Ernst Niklaus Fausch Partner AG, Zürich

Projektbeschreibung

Erdgeschoss

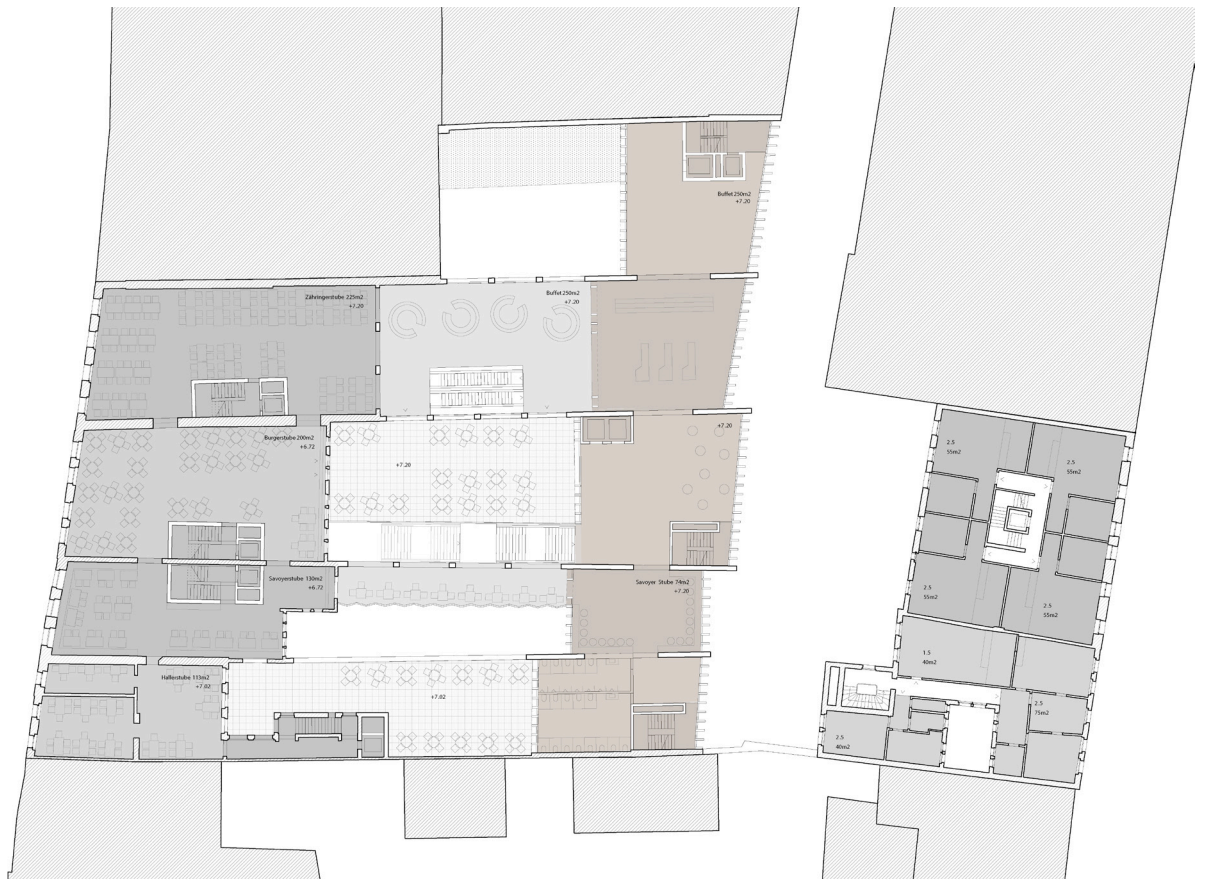
Die Zuordnung der Nutzflächen und deren Erschliessungen sind aus betrieblicher Sicht nicht optimal gelöst. Die Gasse mit ihrer Verengung vermag die zu erwartenden Personenströme nicht aufzunehmen. Der vorgeschlagene Zugang zum Supermarkt funktioniert sowohl bezüglich seiner Lage als auch seiner unklaren Zugangssituation kaum. So ist das Untergeschoss im Erdgeschoss kaum wahrnehmbar, wodurch das Einkaufserlebnis

deutlich geschmälert wird. Der Auf- und Abgang zum Supermarkt im Untergeschoss ist deutlich unterdimensioniert. Die Situation wird durch die Brandwände zusätzlich verschärft. Zudem funktioniert der Ablauf im Erdgeschoss bezüglich Ein- und Austritt in der vorgeschlagenen Form nicht. Die vorgeschlagene Vermischung zwischen Food-Bereich und Einkaufszentrum ist nicht erwünscht. Mit den fehlenden Sichtbeziehungen – nicht zuletzt hervorgerufen durch die trennende Platzierung der Treppe ins erste Obergeschoss – wird weder die geforderte Attraktivität erreicht noch die Anbindung der Drittnutzer gewährleistet. Der fehlende Bezug zur Marktgasse bleibt unverständlich. Die Situierung des Restaurants im 2. Obergeschoss ist sinnvoll, die kammerartigen Raumbildungen mit den daraus resultierenden Betriebsabläufen ist jedoch weder architektonisch noch betrieblich überzeugend gelöst.
